**Projet de création d'un parc photovoltaïque au sol du Mas Dieu  
sur la commune de Montarnaud (34)  
déposé par Dhamma Energie**

**Avis de l'Autorité environnementale  
sur le dossier présentant le projet et comprenant l'étude d'impact  
(articles L122-1 et suivants du Code de l'environnement)**

**N° saisine: 2018-006252  
Avis émis le : 05/07/2018**

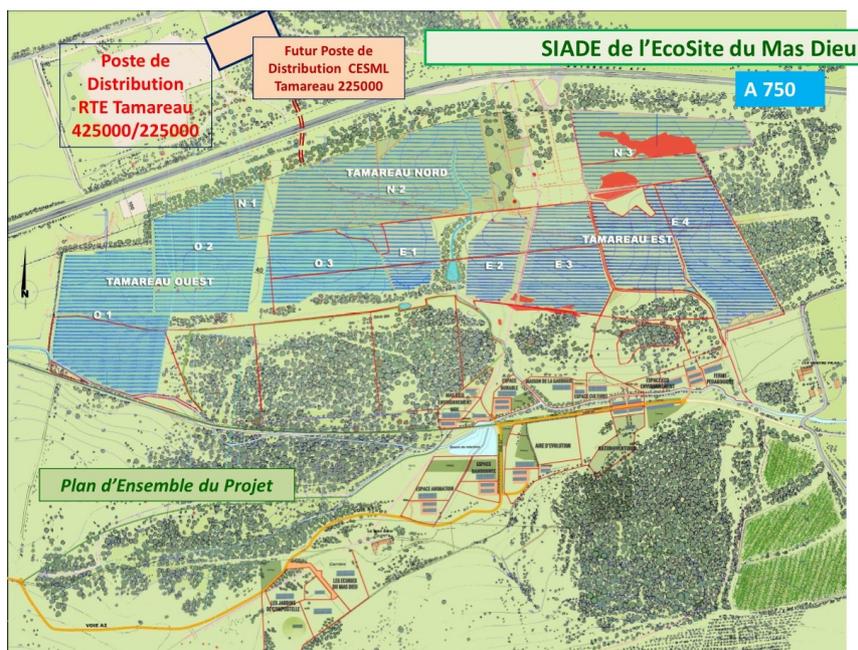
Par ailleurs, l'autorité environnementale (Ae) a émis un avis le 29 novembre 2013 sur projet d'installation photovoltaïque au sol du « Mas Dieu » présenté par la société Midi Solar qui portait sur 66 hectares au même endroit (voir carte ci-après). Dans son avis, l'Ae relevait la présence d'habitats naturels présentant une biodiversité très riche, reconnu par la désignation en site Natura 2000, des impacts sur des habitats d'intérêt communautaire et sur certaines espèces protégées nécessitant une demande de dérogation à la stricte protection des espèces protégées. Elle demandait d'expliciter, au regard des sensibilités environnementales importantes, les raisons du choix de ce site naturel en présentant les autres alternatives écartées. Elle recommandait de compléter les expertises naturalistes et l'analyse paysagère sur les perceptions rapprochées.
